**昭和40年7月2日～3日の市房ダムの操作状況**

# 市房ダムの操作と記録について

# 矢黒地区の改修状況について

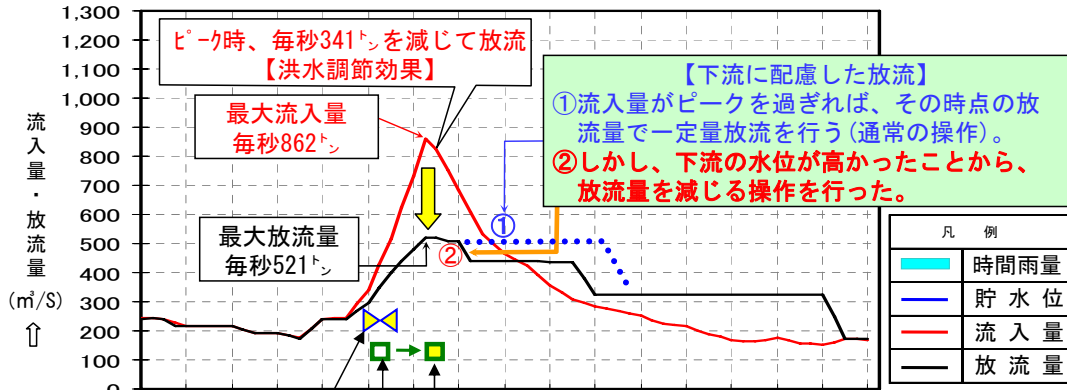
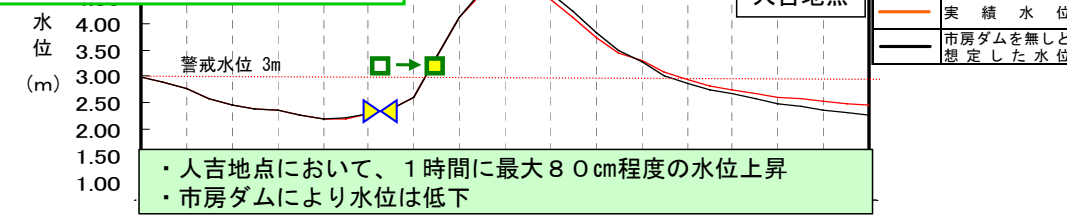
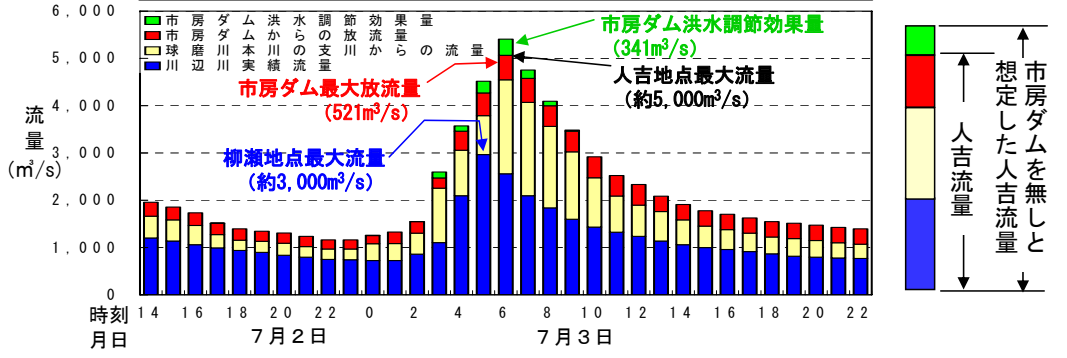
- 市房ダムができてから水害がひどくなった。
- 昭和40年7月洪水の増水の速度は、異常に速く、市房ダムが原因ではないか。
- 洪水の最中、さらに市房ダムから放水する広報宣伝（広報車・サイレン）があったとの意見がある。

○ダムの操作は流入量より多く放流量をすることはなく、**下流のピーク流量を下げる**ことがあっても増大させることはない。

○当時の警報に関する記録が残っていないため、操作規則や操作記録等で警報時間を推定。  
→ダムから人吉までの距離を考慮すると球磨川（人吉地点）の水位上昇と同様の時間（7月3日AM2時30分前後）に警報車の人吉市に到着し、**警報が行われていたと推測**。

→市房ダムからの警報内容が、**洪水調節を行うことによって、洪水調節を行わない場合と比べて、川の水が増えてかえって危険となるような誤解を与える内容**。これについては、今後改善が必要。

人吉でサイレンによる警報が行われたと推定される時間→(0時30分頃)

人吉で警報車による警報が行われたと推定される時間。→(2時30分～3時00分頃)

・人吉地点において、1時間に最大80cm程度の水位上昇  
・市房ダムにより水位は低下

### 流入量の算出

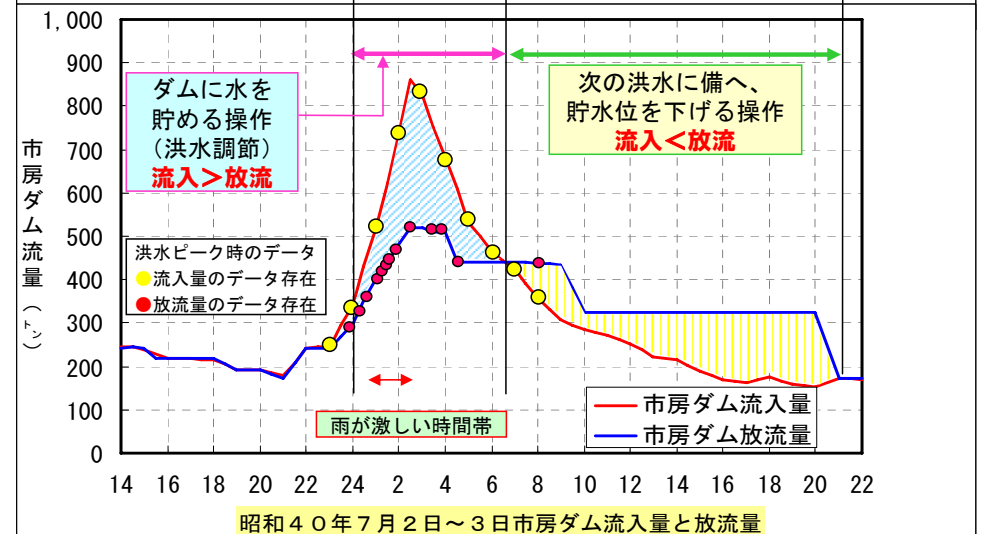
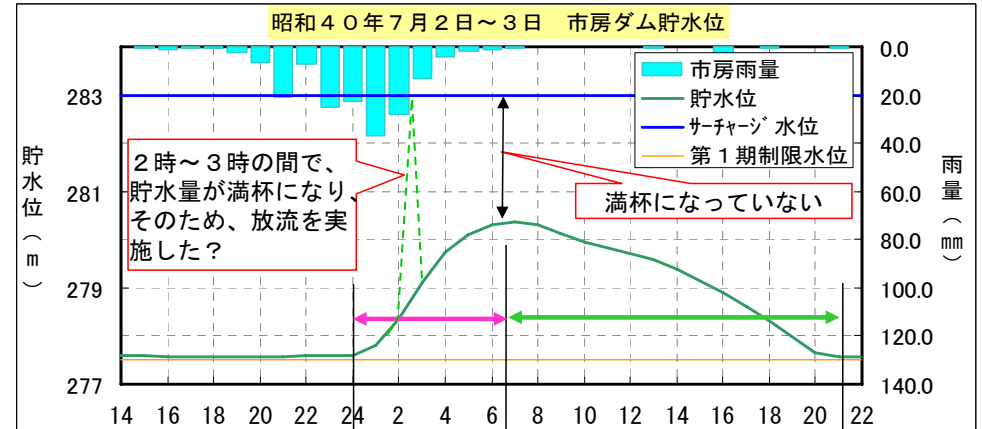
昭和40年7月洪水時の市房ダム放流の実態については、市房ダム放流日誌に詳しく時刻・放流量などが記載されているが、流入量はなんの記載もない。当時言われていた1時頃から3時頃までの降雨量のいちばん激しかったときの流入量でダムが満杯になり、これを急に放流したことが異常な水位の上昇の原因だ、との意見がある。

データの記載が無い時間帯に、放流を実施したとの意見

①単位時間にダムに貯まった量 + ②ダムから放流した量が流入量となる。

$$\text{流入量} = (12\text{万m}^3 + 20\text{万m}^3) \div 600\text{秒} \approx 533\text{m}^3/\text{s}$$

- ダムの操作は、流入量に対して一定の量を減じて放流するという「操作規則」に基づき実施している。
- ダムの貯水位が最高水位になったのは、流入量がピークとなった3時頃ではなく、4時間後の7時頃であった。また、この時の水位はサーチャージ水位まで約2.6mの余裕があり、満杯にはなっていない。
- さらに、急激に放流量を増加していれば、貯水位に大きな変動が生じるはずであるが、貯水位の記録からすると急激に放流した事実をうかがうことはできない。
- 市房ダムのゲート操作において、誤操作や故障による異常放流を防止する安全装置が装備されており、急激に放流量を増加させることはできないようになっている。

## 矢黒地区の河川改修

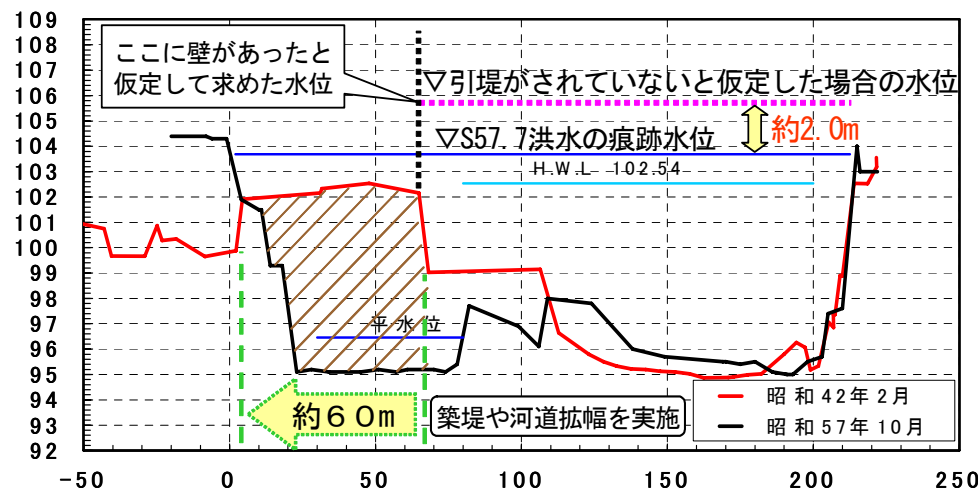
## やぐろ 矢黒地区の改修により、被害が無くなると聞いていた。

- ・昭和40年の洪水を契機に、昭和41年球磨川の工事実施基本計画を策定。
  - 基本高水のピーク流量 人吉地点：7,000m<sup>3</sup>/s
  - 計画高水流量 人吉地点：4,000m<sup>3</sup>/s、矢黒地点：4,400m<sup>3</sup>/s
  - 洪水調節量 人吉地点：3,000m<sup>3</sup>/s
- ・上流での洪水調節を行うことを前提とした計画高水流量に合わせ、河川改修を行っている。このため、河道の整備が完了しても洪水調節施設が全て完成するまでは、計画高水流量を超える洪水に対しては被害の発生する可能性がある。
- ・矢黒地区では昭和42年から昭和56年にかけて河道改修事業(引堤)を実施し、河道で流せる流量が大幅に増大。(約2,500m<sup>3</sup>/s→約4,200m<sup>3</sup>/s)

引堤の実施により昭和57年洪水の矢黒地区付近のピーク水位は約2.0m低下したと推定される

- 矢黒地区では昭和42年度に約53,000m<sup>3</sup>の掘削を実施。(60/100~60/600)
- 約60mの引堤により、洪水の流下断面を約800m<sup>2</sup>から約1,300m<sup>2</sup>に拡大。(60k400)

（観測所の水位）

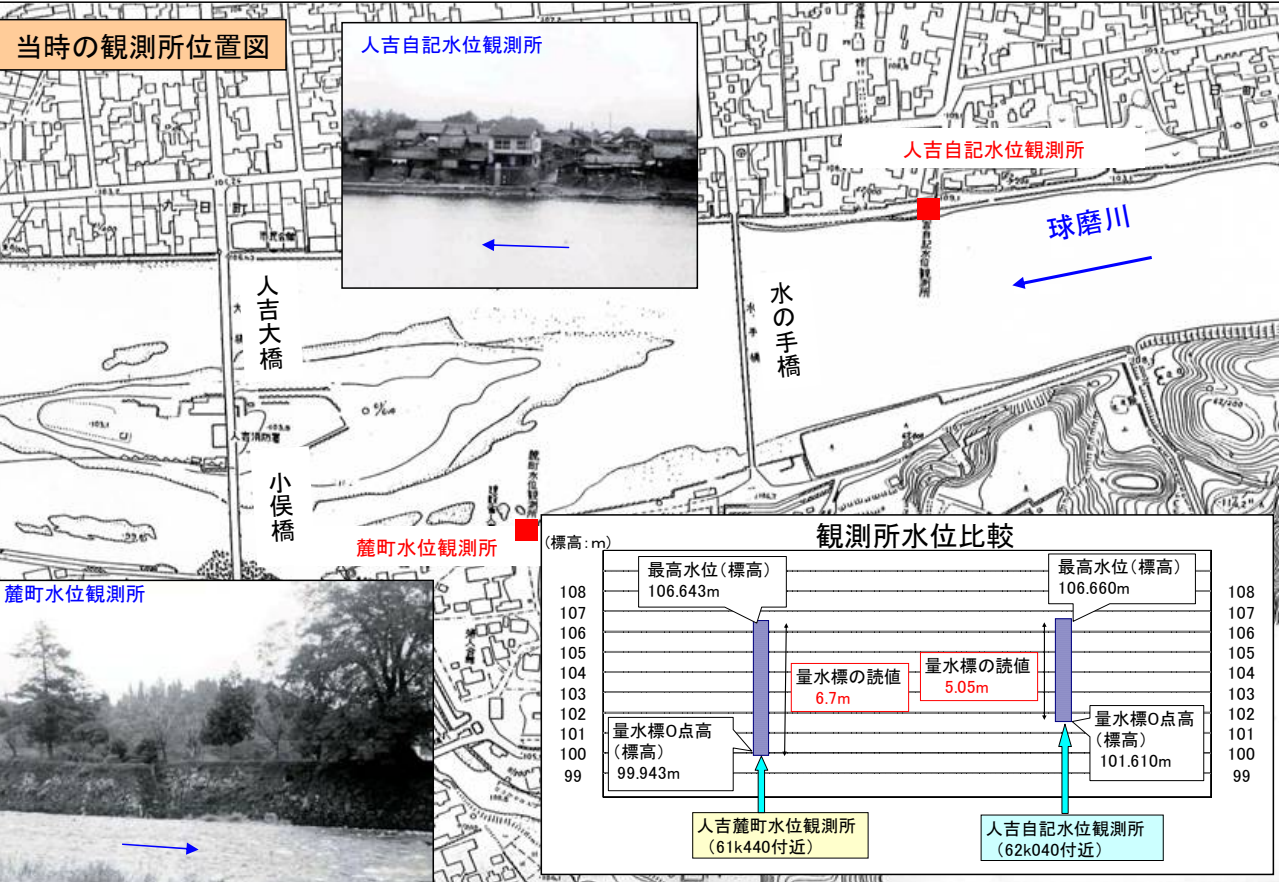
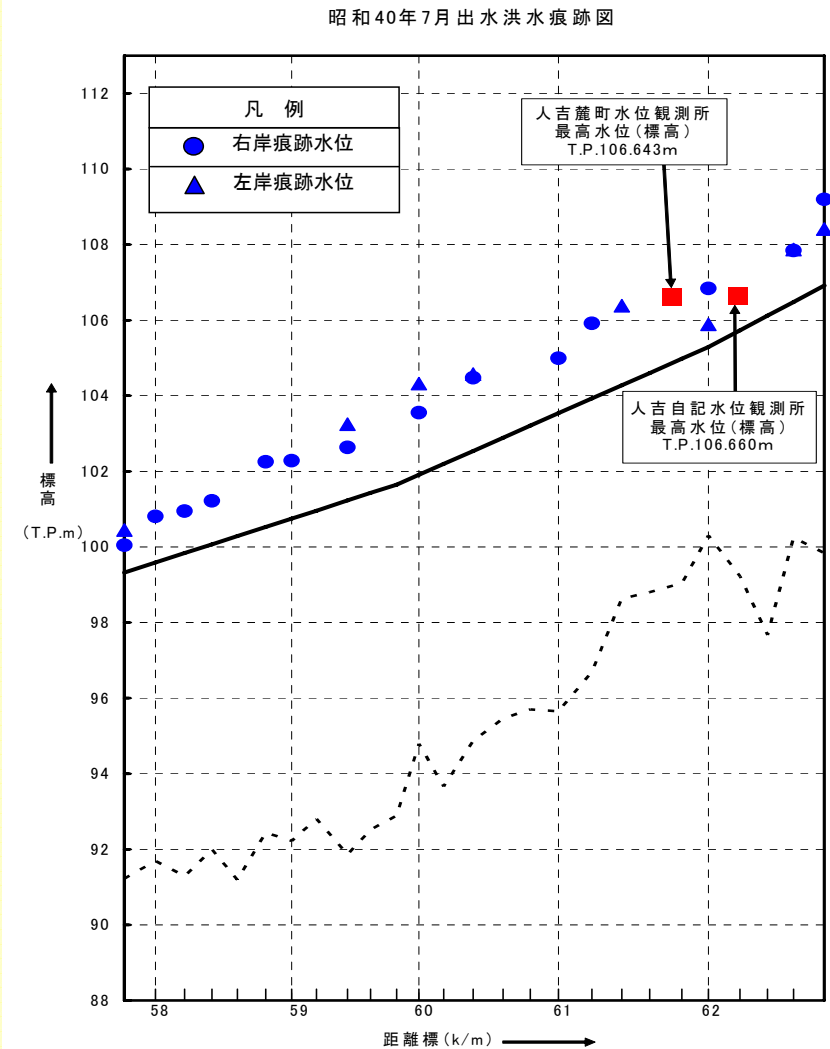
昭和40年7月3日洪水において、人吉観測所の洪水水位を国交省（当時建設省）は「6.70m（河川部長発言）」と「5.05m（建設省資料）」の2とおり示しており数値を改ざんしているのではないか。

- ・麓町水位観測所 → 6.70m（河川部長発言）
- ・人吉自記水位観測所 → 5.05m（国交省資料）

- ・麓町水位観測所 標高 99.943m+6.70m=106.643m
- ・人吉自記水位観測所 標高 101.610m+5.05m=106.660m

2つの水位は、異なる水位観測所で観測された最高水位を示したものの、2箇所の水位観測所があることによって誤解が生じたもの。

2つの観測所の水位は、洪水痕跡水位から見ても大きな差は見られない。
